GEMEINSAME EXPERTENTAGUNG FÜR DIE DEM  
ÜBEREINKOMMEN ÜBER DIE INTERNATIONALE BEFÖRDERUNG  
VON GEFÄHRLICHEN GÜTERN AUF BINNENWASSERSTRASSEN  
BEIGEFÜGTE VERORDNUNG (ADN)  
(SICHERHEITSAUSSCHUSS)  
(25. Tagung, Genf, 25 bis 29 August 2014)  
Punkt 5 zur vorläufigen Tagesordnung)

## Protokoll über die 5. und 6. Sitzung der Informellen Arbeitsgruppe „Explosionsschutz auf Binnentankschiffen“

### Eingereicht von der Zentralkommission für die Rheinschifffahrt (ZKR)<sup>1</sup>

**Vorschlag für die Implementierung von Stauvorschriften für den gemeinsamen Transport von Containern mit nicht ex-geschützten elektrischen Einrichtungen und Containern, die Gafahrgüter enthalten, die explosionsfähige Gas/Luft oder Dampf/Luft-Gemische bilden können**

Beispiele für Zusammenladung

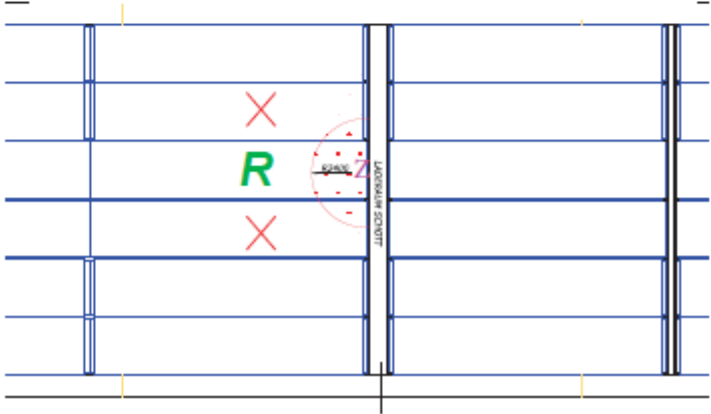
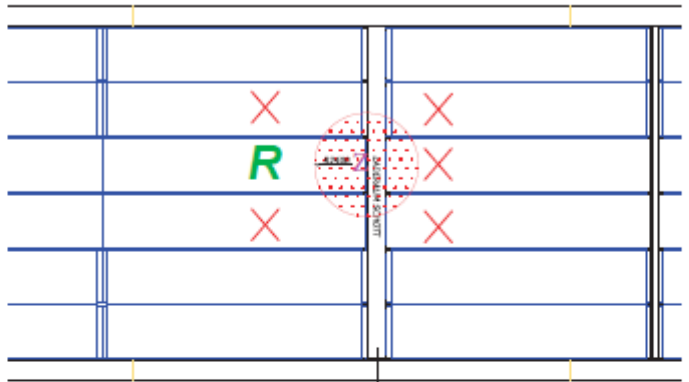
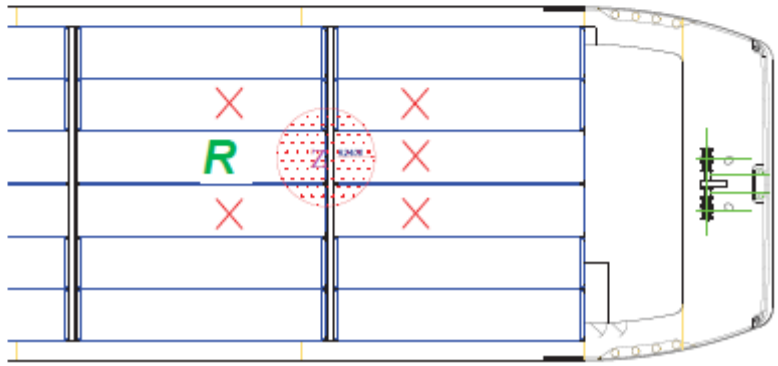
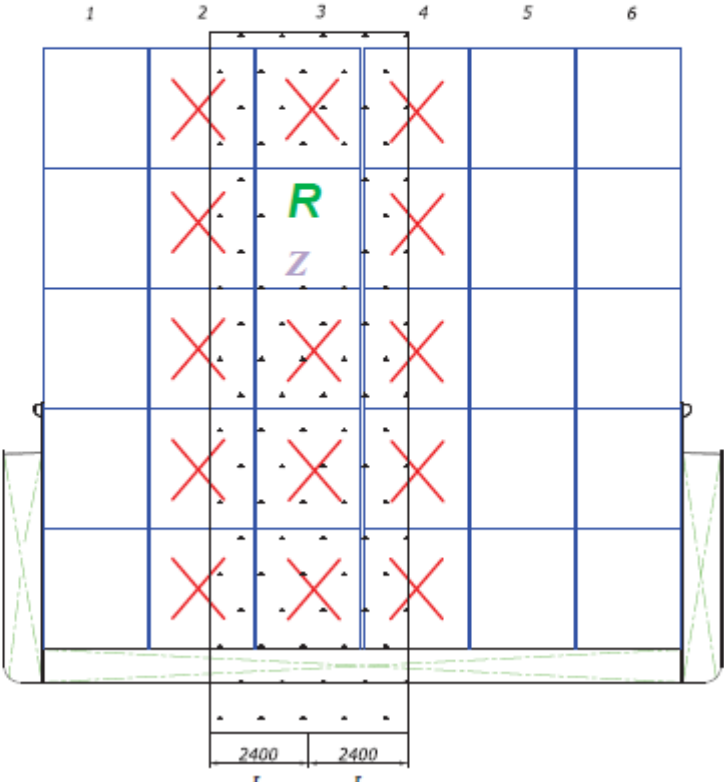
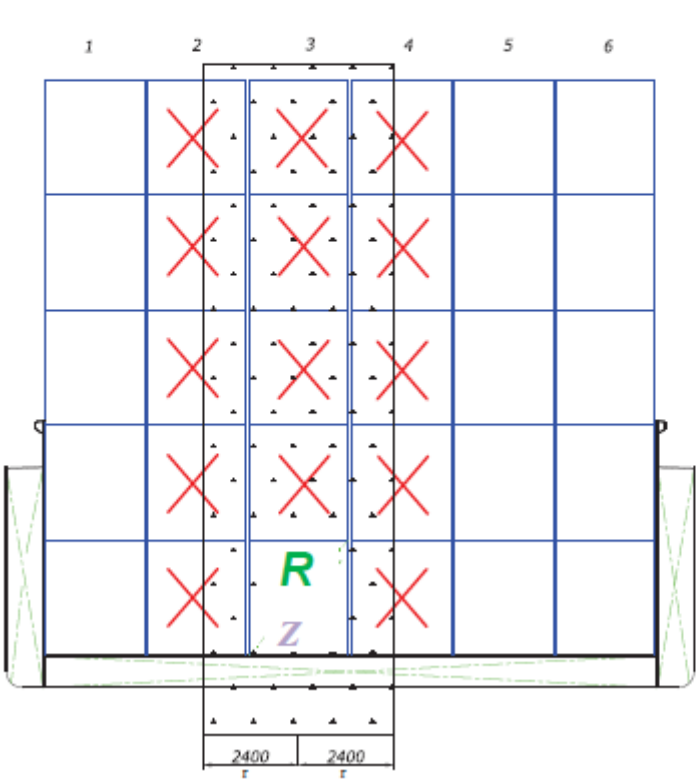
Container mit elektrischen Einrichtungen dürfen nur mit beweglichen elektrischen Kabeln nach 9.1.0.56 angeschlossen und/oder in Betrieb genommen werden, wenn:

- a) die elektrischen Einrichtungen der Container dem Typ "bescheinigte Sicherheit" entsprechen oder
- b) die Zündquelle dieser Container von Containern mit Gütern der Klasse 2, Unterklasse 2.1, der Klasse 3, Verpackungsgruppe I oder II, die Klasse 4.3 und Klasse 8, Verpackungsgruppe 1 mit Zusatzgefahr 3 hinreichend weit entfernt ist. Diese Anforderung ist erfüllt, wenn keine Container mit Gütern der obengenannte Klassen im nachfolgend definierten Raum gestaut sind.

Der Raum ist ein Zylinder mit einem Radius von 2,4 m um die Zündquelle und einer unbegrenzten Ausdehnung in vertikaler Richtung.

Dies gilt nicht wenn die Container, die nicht dem Typ "bescheinigte Sicherheit" entsprechen und die Container, die oben genannte Güter enthalten, in verschiedenen Laderäumen gestaut sind.
